Product Change Notice (PCN)

件名: RL78/G13、RL78/G14 LFQFP 80pin パッケージ製品の組立/選別拠点追加のご案内

発行日: 10/21/2024

12mm×12mm 0.5mm pitch 80pin LFQFP パッケージ外形図 (Beijing/ASEKH)

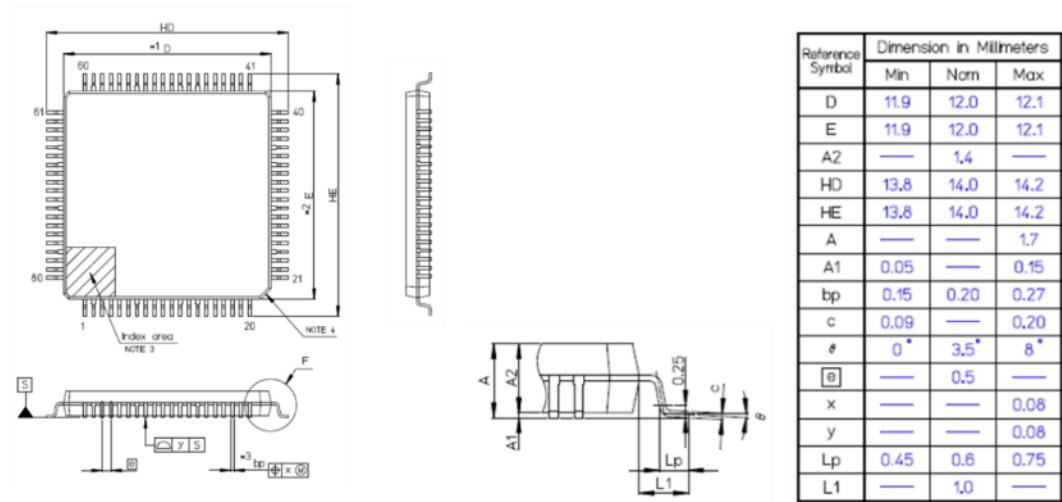
項目		追加	既存	既存	既存
組立工程拠点		KL	Beijing	Greatek	ASEKH
選別工程拠点		KL	Beijing	KYEK	Beijing or KYEK
パッケージ	外形	相違あり (パッケージ外形図、寸法比較 参照)			
リードフレーム	材質	相違なし			
	インナー形状	相違あり (パッケージ構造イメージ 参照)			
ダイマウント	材料	Agペースト D *	Agペースト A *	Agペースト B *	Agペースト C *
ワイヤ種類	材料	相違なし Cu (Pdコート)			
モールド樹脂	材料	エポキシ樹脂 D * (ハロゲンフリー)	エポキシ樹脂 A * (ハロゲンフリー)	エポキシ樹脂 B * (ハロゲンフリー)	エポキシ樹脂 C * (ハロゲンフリー)
端子めっき	材料	相違なし			
捺印		相違あり (捺印仕様、捺印写真 参照)			
梱包材	トレイ/ エンボステープ	相違なし			
保管条件	開封後	30℃/70%RH/168hr以内		30℃/60%RH/168hr以内 (JEDEC準拠)

外形：詳細は「補足資料」を参照して下さい。

12mm×12mm 0.5mm pitch 80pin LFQFP パッケージ外形図 (Greatek)

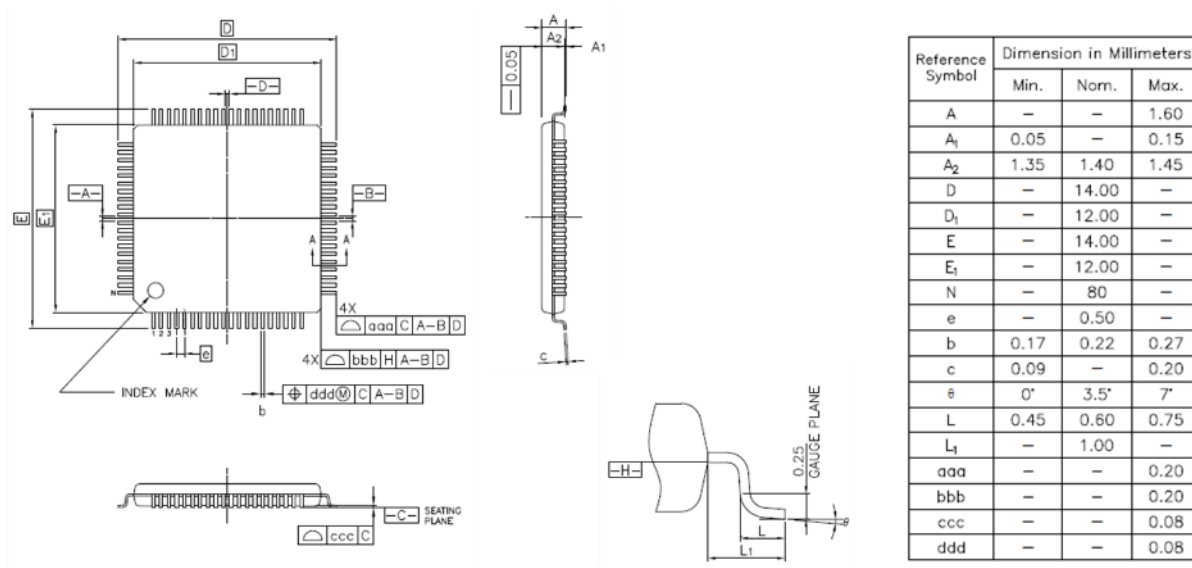
KLとBeijingのパッケージシンボルはJEITA基準に準拠し、GreatekのパッケージシンボルはJEDEC規格に準拠しています。
